ZAVRŠNI IZVEŠTAJ ŽIRIJA

URBANISTIČKO-ARHITEKTONSKI KONKURS ZA UREĐENJE
URBANIH DŽEPOVA (NOVIH MESTA) U NOVOM SADU

01 - Opšte informacije o urbanističko-arhitektonskom konkursu za uređenje urbanih džepova (novih mesta) u Novom Sadu u postupku javne nabavke broj KD 2/01 962

šifra rada: 97772 lokacija 1
 radna šifra rada: 6 MZ Bukovac

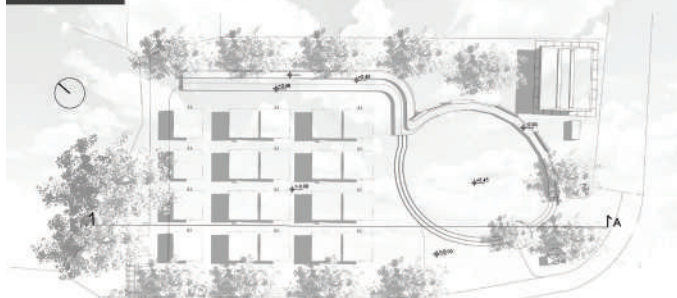
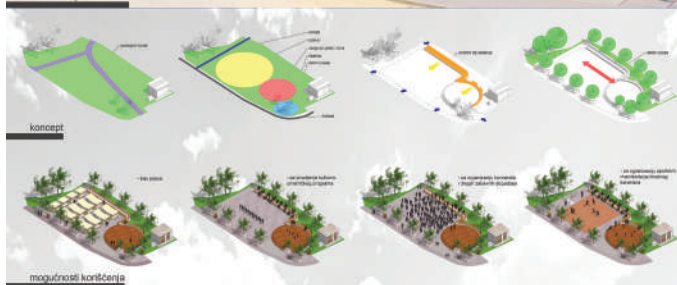
Rad se dobro odnosi prema kontekstu, ograđujući se terasastom klupom/tribinom prema saobraćaju i predviđa povezivanja s budućim “vrtom” iza objekta Doma zdravlja. Linearna klupa je interesantno oblikovana i nositelj je koncepta.

Kvalitet rada je klupa koja je vrlo arhitektonično osmišljena, pri čemu funkcioniša i kao “čvrsta” ograda prema ulici, ali je dobro pozicionirana prema boljoj vizuri.

U radu nije ponuđena fleksibilnost u zoniranju prostora, ali se ona može osetiti. Dobar je pristup artikulacije česme kao reprezentativnog i značajnog elementa u prostoru. Minimalistički pristup ostavlja potencijal ovom prostoru za dalje korišćenje i mogućnost proširivanja na zonu Doma Zdravlja koja se inače urbanističkim projektom tretira kao jedna celina.

Preporuka je da građani sami izaberu stihove pesme koja će biti prikazani u parteru. Veoma smelo, moderno i savremeno tumačenje trga u okviru jednog prigradskog naselja. Na prvi pogled ne ispunjava sve programske elemente, ali veoma smelo otvara mogućnost za razvoj čitave zone što je najveći kvalitet ovog rada.

Od rada se očekuje dosedno provođenje koncepta do celovitog predloga: predvideti sedenje oko stabala nasuprot tribine, vizuelno odvojiti trafostanicu, predvideti i oblikovati mesto događanja i projekcija, verovatno na severnom delu lokacije.

šifra rada: 83514 lokacija 1
radna šifra rada: 2 MZ Bukovac

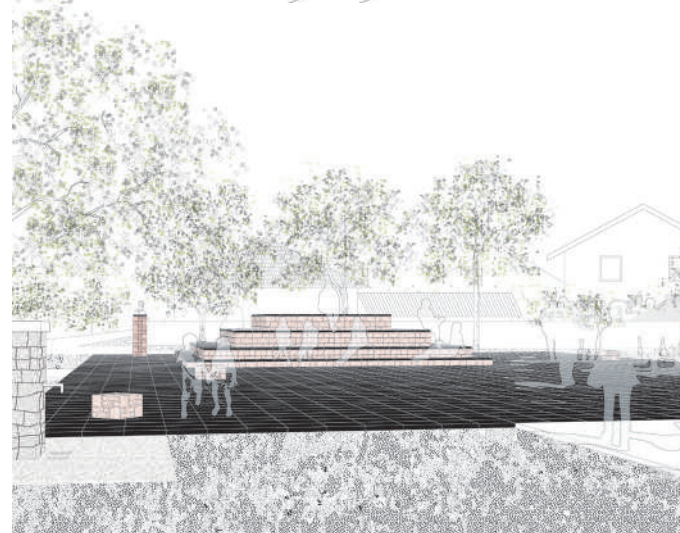
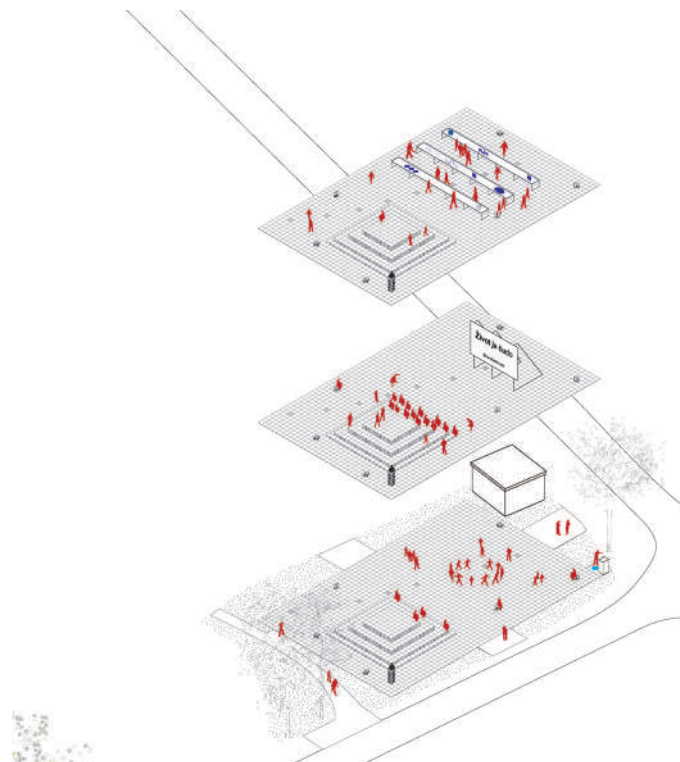
Dobra orijentacija i zoning prostora koji zelenilom stvara i artikulira prostor. Okretanje prema ulici i zatvaranje nasipom i zelenilom su kvalitetno rešenje. Dobro postavljena multifunkcionalnost koja zadovoljava potrebe građana. U oblikovanju rešenje je korektno, iako nedostaje doza inovativnosti. Predlaže se bolja i prostorna i oblikovna artikulacija česme kao reprezentativnog elementa. Poželjno je povećanje gustoće zelenila sa zadnje strane i oko trafostanice da se bolje estetski odvoji prostor. Razmisliti o lokaciji sklanjanja koša i tezgi, moguće uz dogradnju uz trafostanicu koja time dobiva novo kvalitetnije oblikovanje. Razmisliti o tretmanu materijala, dugotrajnosti, i održavanja. Samim rešenjem ispunjeni svi osnovni zahtevi. Nedovoljno razrađeno i arhitektonski usklađeno.

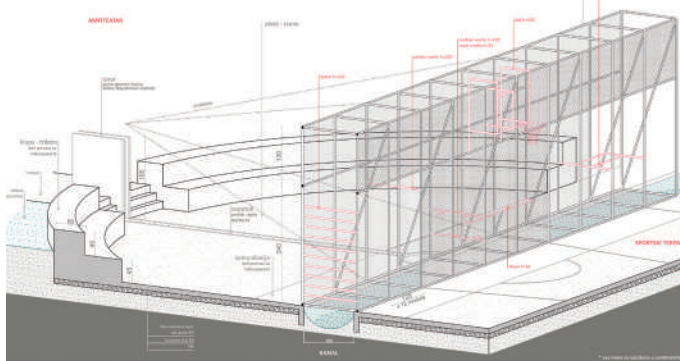
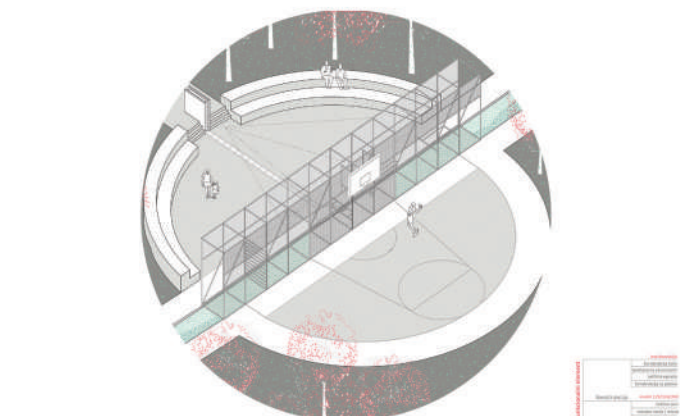
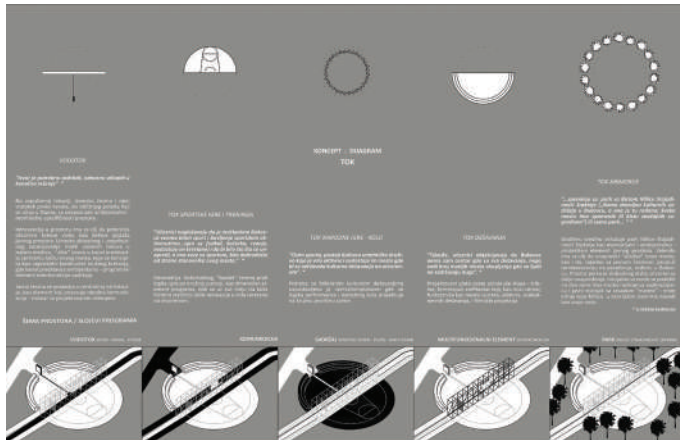
Vrlo doradeno i arhitektonično rešenje, no ne odgovara identitetu zadanog prostora. Interesantna je artikulacija vodotoka, iako predstavlja skupo rešenje koje dodatno vizualno fragmentira prostor. Čelična konstrukcija (multifunkcionalni element) služi kao noseća konstrukcija za koš, bioskopsko platno, zajedno sa mrežom ima funkciju zaštitne ograde itd. Prostor je na taj način vrlo jasno podeljen i nefleksibilan, a jak krug (sa amfiteatralnim sedenjem) je dodatno odelio prostor u odnosu na okruženje. Park koji okružuje dve opisane celine, formira zaštitni pojas i vezu sa okolinom. Rešenje je savremeno, arhitektonično i dosledno u stepenu razrade, kao i grafičkoj i tehničkoj obradi crteža. Vođeno je računa o denivelaciji i pristupačnosti.

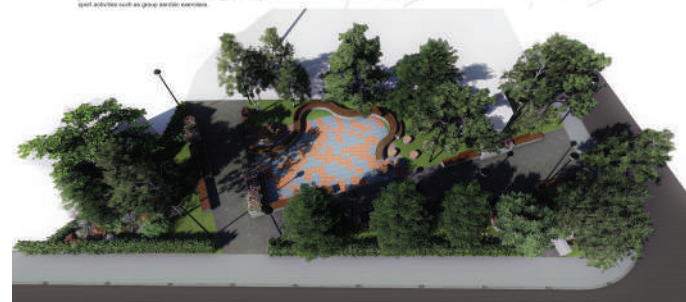
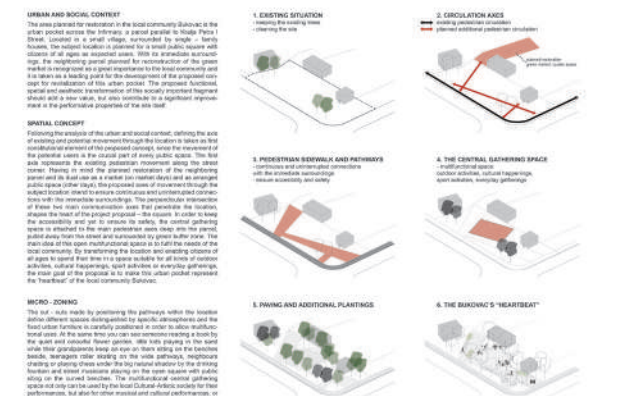
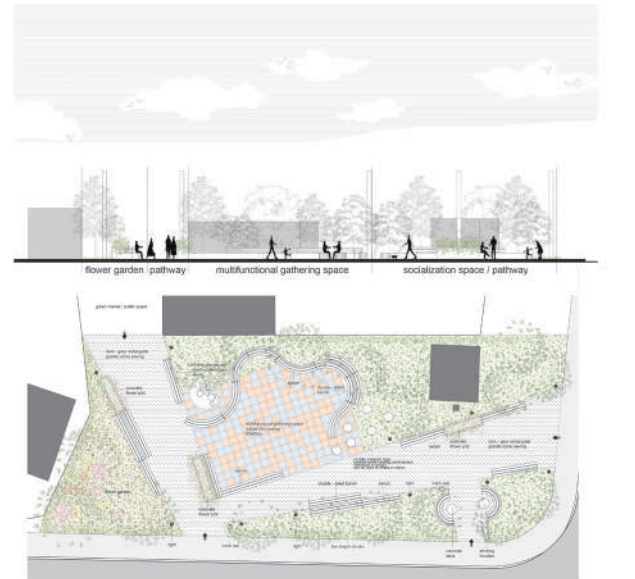
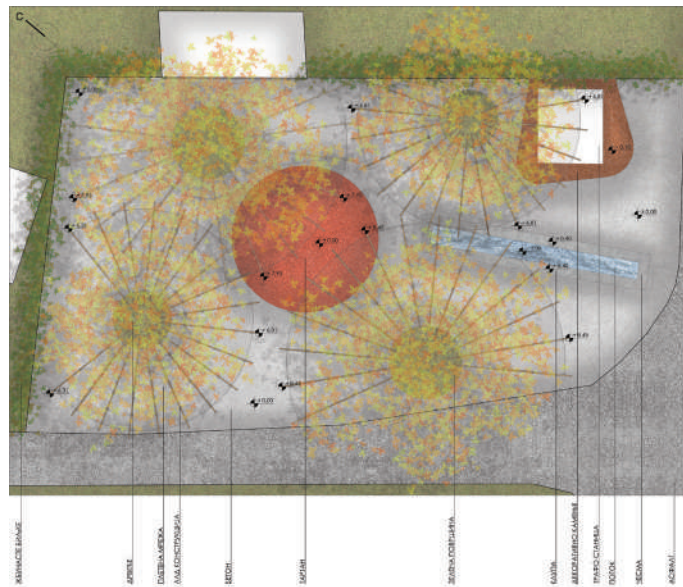
Interesantno oblikovanje, i kvalitetno postavljene komunikacije. Rad donosi puno kvalitetnih ambijenata, ali na uštrb multifunkcionalnosti. Prostor predviđen za tržnicu nije adekvatan. Multifunkcionalnost je ograničena na malu, središnju zonu. Preterana količina zelenila za ruralni ambijent koji traži artificalne površine. Uprkos brojnim nedostacima, rad pokazuje određene kvalitete. Ceo prostor je obogaćen mikro lokalitetima koji su prostor učinili mnogo dinamičnijim, ali pomalo prenatrpanim elementima, mobilijarom i raznovrsnim popločavanjem. Možda je mera elemenata prevelika za sredinu malog naselja. Predloženi broj elemenata i predložen materijal popločavanja je skup, a konceptualno ambiciozan. Nedostaci su nehomogenost popločanja partera koje je odvojeno kruto postavljenom žardinjerom u centru zone.

šifra rada: 32000 lokacija 1
radna šifra rada: 11 MZ Bukovac

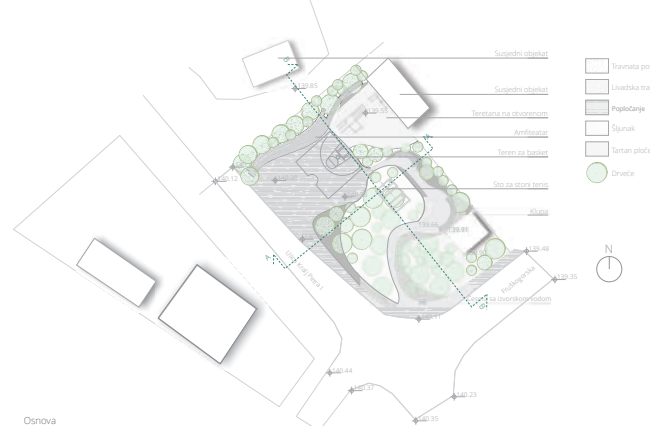
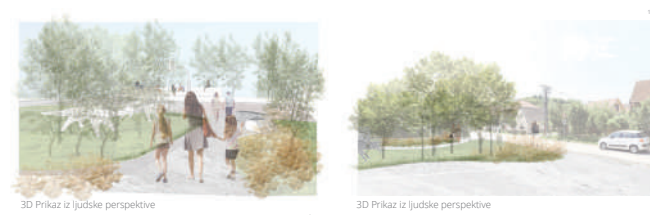
Komentari žirija:
Iako interesantno oblikovanje oko drveća, ono ipak za ovu lokaciju ne opravdava svoju kompleksnost i troškove. Predlog ne razvija prostorni koncept u očekivanoj meri, za zadovoljavanje potreba građana na lokaciji. Puno pažnje posvećeno je mobilijaru i elementima koji formiraju senila i lld nosača preko drveta...to je i jedini dizajn, sama struktura pretenciozno odvaja ovu zonu od sredine u kojoj se nalazi.
Jaka ideja “pomoćne konstrukcije” oko drveća ostavlja utisak pomalo usiljenog naglašavanja. Podloga je svedena na jedinstvenu materijalizaciju, posebnim naglašavana crvenom tačkom u sredini. Stiče se utisak samodovoljnosti kojom dominira jak dizajn, bez sumnje vrlo atraktivan i privlačan, ali van prostorno - društvenog konteksta Bukovca.

šifra rada: 12611 lokacija 1
radna šifra rada: 16 MZ Bukovac

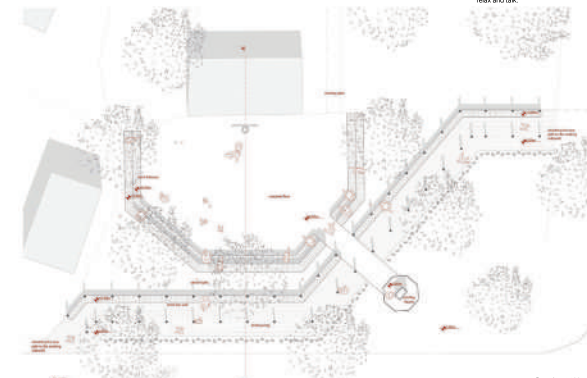
Kompleksno rešenje koje preterano artikulira i gradi u prostoru, time i smanjuje multifunkcionalno korišćenje prostora. Konceptom se predviđa izgradnja lagane strehe koja je objekat, samim tim ulazi u drugu kategorizaciju. Zone uz objekat su pretežno koridori čime se smanjuje multifunkcionalnost i oslobađanje površine. Formiran je plato-pijaca, sa identitetom koji se ne može prepoznati kao višenamenski. Opšti utisak je nejasna geometrija i zoniranje prostora koji je isečen, bez dovoljno opravdanja.

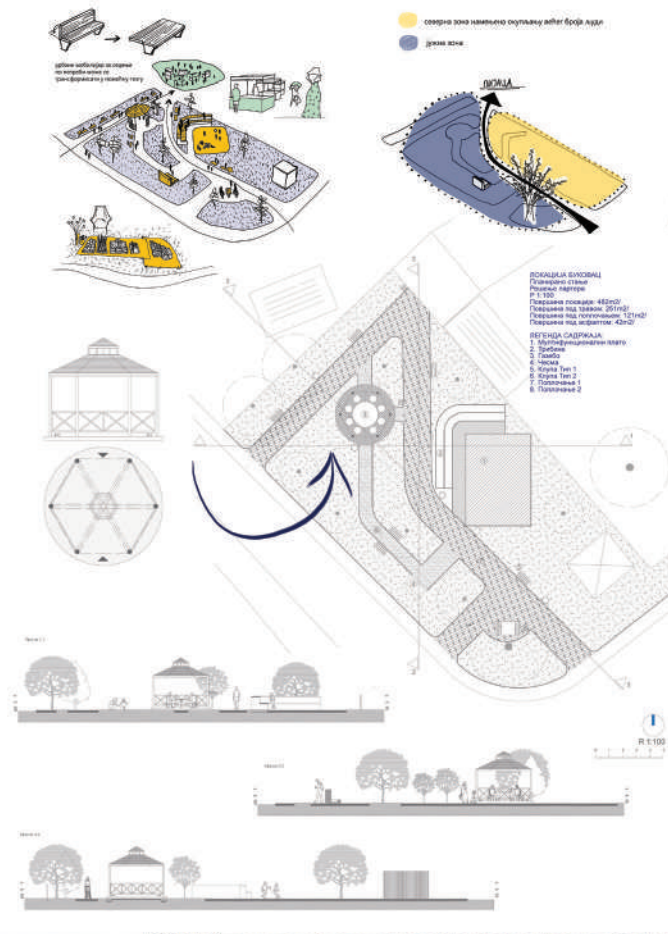
Rad nepotrebno fragmentira prostor, i preterano ga izgrađuje. Rezultirajući podeljeni prostor je prekonkretizovan za jedan očekivani multifunkcionalni prostor. Prostori su veoma jasno funkcionalno podeljeni na: pijacu (longitudinalnu nadstrešnicu) i amfiteatralni prostor oko bine. Opšti utisak je da su dva prostorno i funkcionalno i prostorno segmenta grubo i nepotrebno razdvojena (niski zidovi), a u kontaktnim zonama gube se dragocene površine. Izgradnja ovakvih struktura planski je teško sprovodiva.

šifra rada: 87643 lokacija 1
radna šifra rada: 26 MZ Bukovac

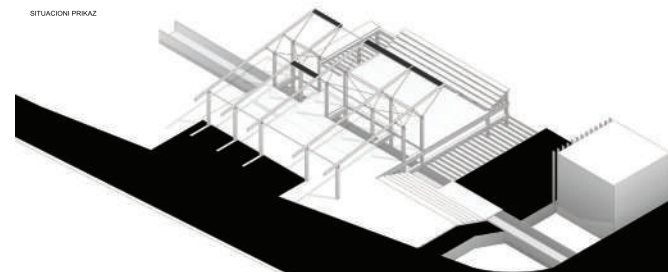
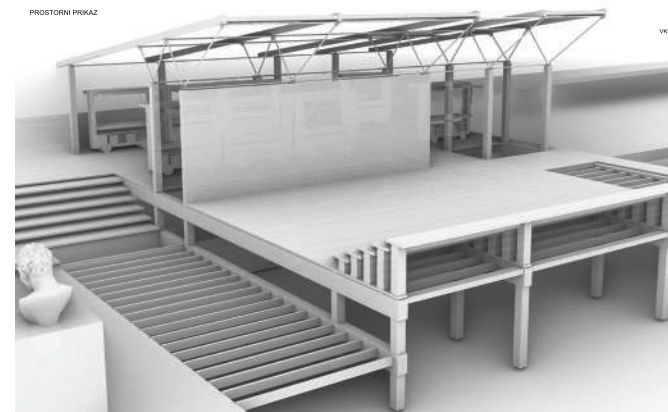
Komentari žirija:
Rad predviđa potrebne sadržaje u prostoru no njihovo oblikovanje kao i prostorni raspored ne pokazuje traženi kvalitet. Raznovrsnost prikazanih funkcija je u potpunosti u saglasnosti sa projektnim zadatkom, ali zoniranje nije jasno urađeno. Takođe, opšti utisak je da potceline i oblikovni elementi nisu dovoljno vešto međusobno usklađeni. Rad odaje utisak da neke razmere elemenata nisu realne. Ovakva nesrazmera je doprinela osećaju da prostor može primiti mnogo više sadržaja i elemenata oblikovanja.

šifra rada: VKDDM lokacija 1
radna šifra rada: 29 MZ Bukovac

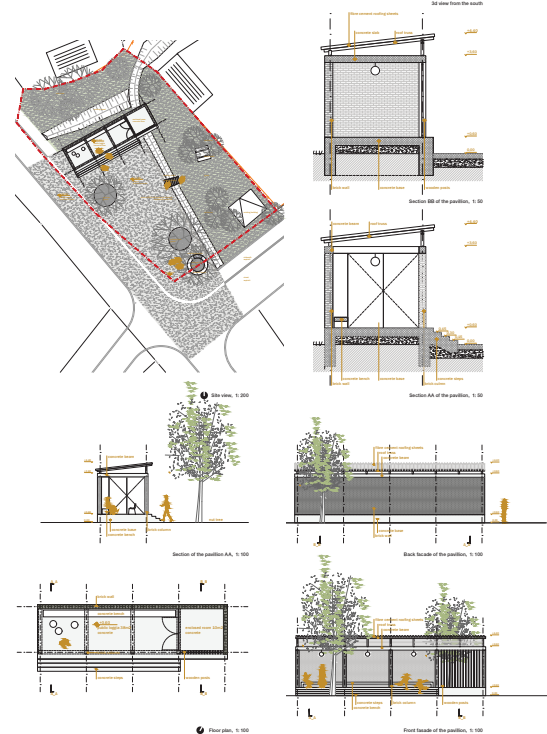
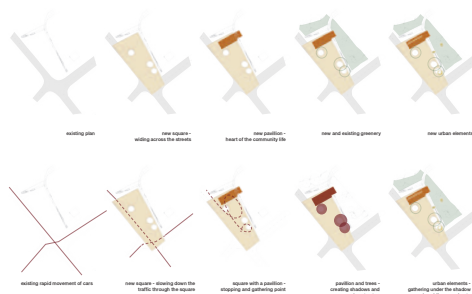
Komentari žirija:
Preambiciozno i konstruktivno preobimno. Velika transformacija terena, neadekvatno preizgrađeno u odnosu na program i potrebe male zajednice. Razrađeno i drugačije od ostalih rešenja, ali nedovoljno sagledana realna situacija i kontekst. Arhitektonski sagledano, fino razrađeno, ali neadekvatno za ovaj prostor i očekivani budžet. Osim što struktura dominira prostorom, nije jasno šta je oblikovno i funkcionalno opravdanje upuštenih nivoa. Rešenje je preurbano, odnosno neprimereno prostornom okruženju, planski nemoguće, a ekonomski neodrživo.

šifra rada: 11235 lokacija 1
 radna šifra rada: 32 MZ Bukovac

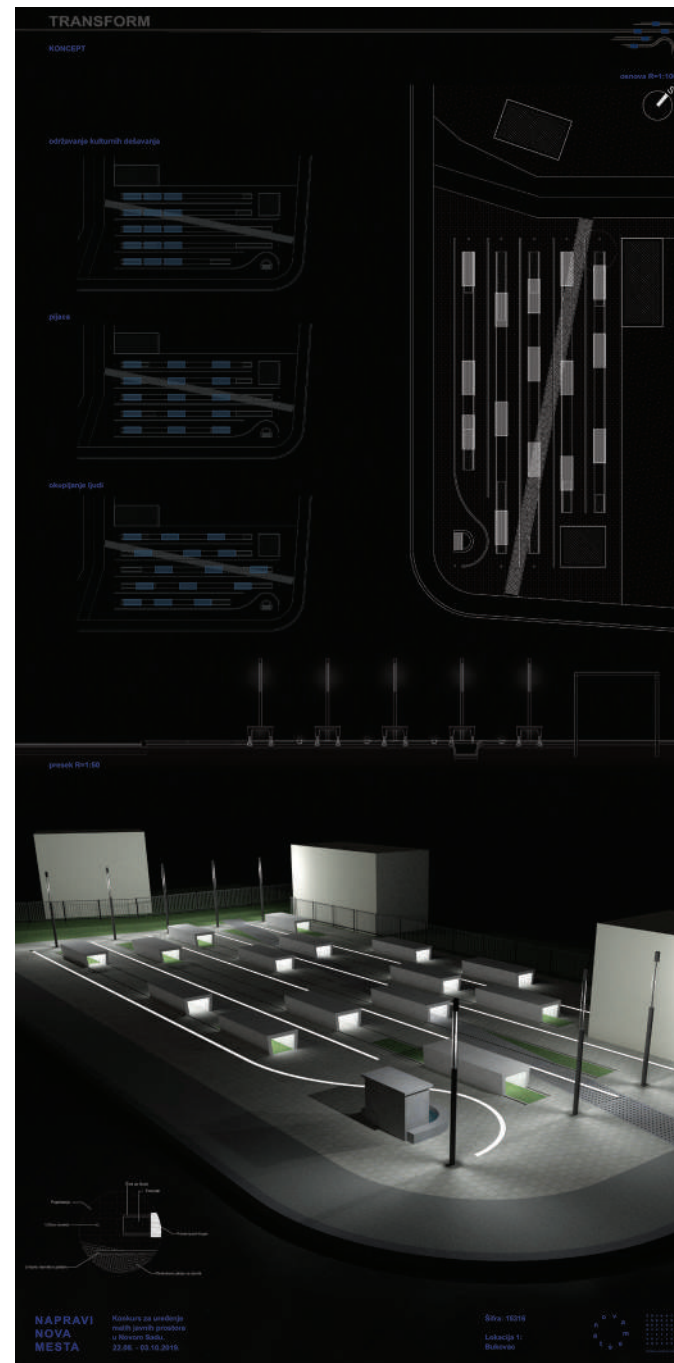
Rad interesantno pomera zonu korišćenja na saobraćajnice, no ne dobija time dodatnu površinu jer marginalizira deo površine koja je na raspolaganju. Ovakva odluka je narušila jedan od osnovnih zahteva zajednice - obezbeđenje prostora od saobraćaja. Kanal je ostavljen otkriven, i funkcioniše kao "granica" prema zelenom prostoru uz istočni obod. Zeleni obod prostora jeste određeni kvalitet rešenja. Na trenutak se čini da je "oblikovan" ugao na kome se leti prodaje voće i povrće. Izgradnja, kao i kanali dodatno fragmentiraju prostor. Sam objekat ne bi trebalo da bude konstruktivno jak, izgrađen, ali paviljon je svakako poželjan. Paviljon bi trebalo oblikovno da bude središnji, funkcionalniji, otvoreniji.

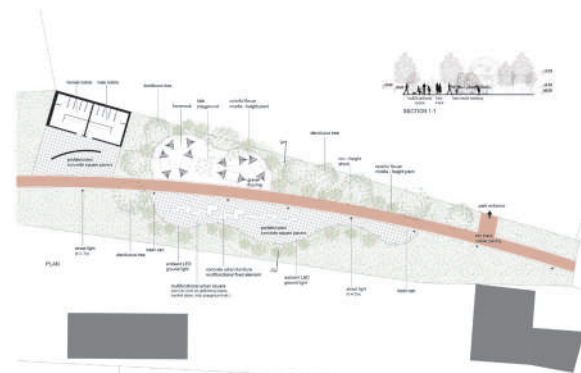
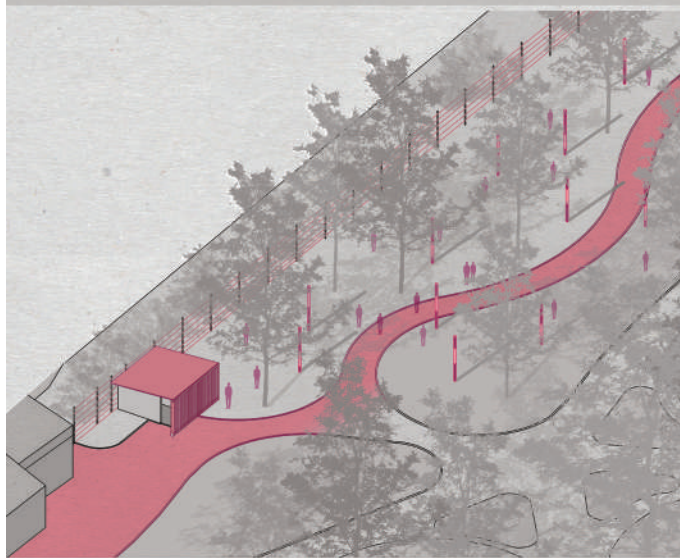
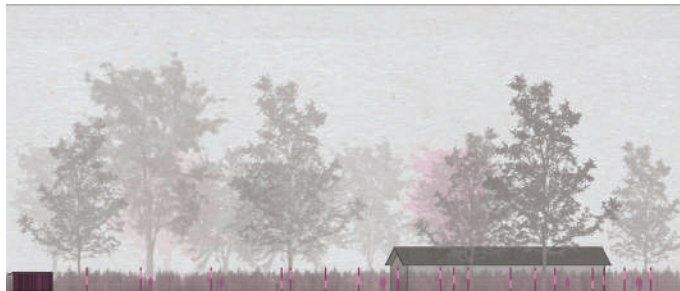
Jednostavno rešenje koje dobro ambijentalno odgovara prostoru, ali nedostaje sadržaj koji bi privukao korisnike. Ne oseća se namena prostora, osim kao prolazne zone. Svetlosna instalacija u parku stvara atmosferu u prostoru i rešava problem nedovoljne osvetljenosti parkovskog prostora. Realno, ali nedovoljno inventivno rešenje.

šifra rada: 14161 lokacija 2
 radna šifra rada: 9 MZ Kisač

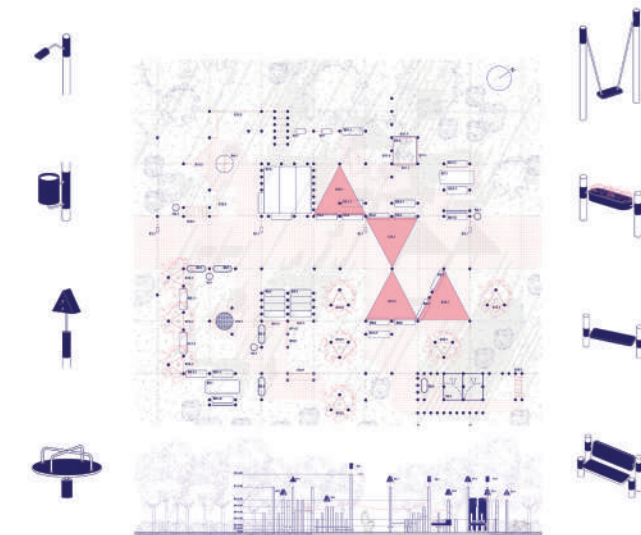
Rad predviđa potrebne sadržaje u prostoru no njihovo oblikovanje kao i prostorni raspored ne pokazuje traženi kvalitet. Koncept je jednostavan, ali nedovoljno upečatljiv za zonu ulaza u park koji treba da bude atraktivan. Jasna linijska staza sa rasporedom različitih sadržaja sa obe strane krive sadrži previše mobilijara koji nije razlozan u odnosu na strukturu, pozicije i potrebe.

šifra rada: 02902 lokacija 2
radna šifra rada: 37 MZ Kisač

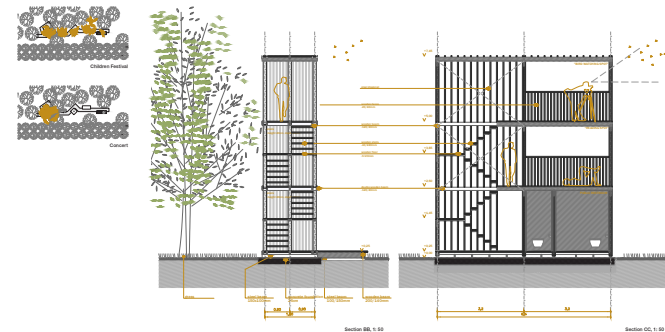
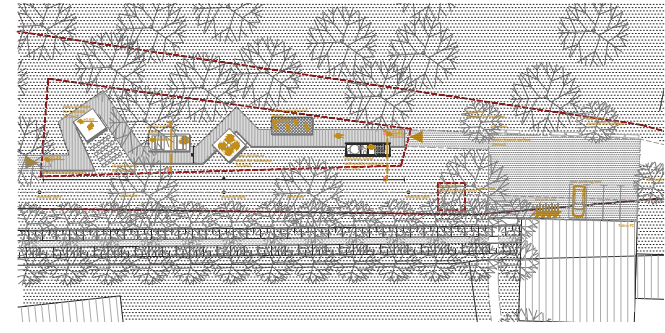
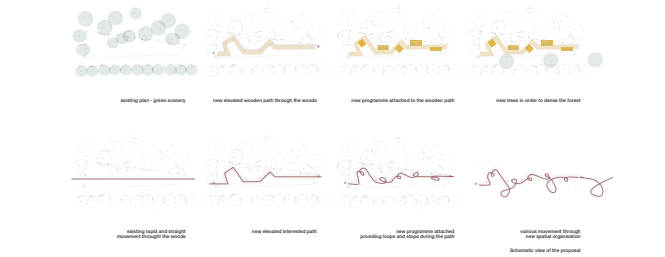
Predlog stvara nteresanтни prostorni fokus koji bi mogao privući korisnike. Nedostatak rešenja je razrada, kao i nedovoljno vezivanje za sam prostorni kontekst. Pohvala za izvedenu malu intervenciju kao najavu ideje. Postavlja se pitanje bezbednosti svih elemenata, što se ne bi moglo garantovati u daljoj projektnoj razradi i izvođenju. Elementi dečijeg igrališta bi morali biti standardizovani. Programski preobimno, ali svakako inspirativno i zanimljivo, međutim potrebno je razmisliti o razdvajanju funkcija. Visok stepen grafičke obrade crteža.
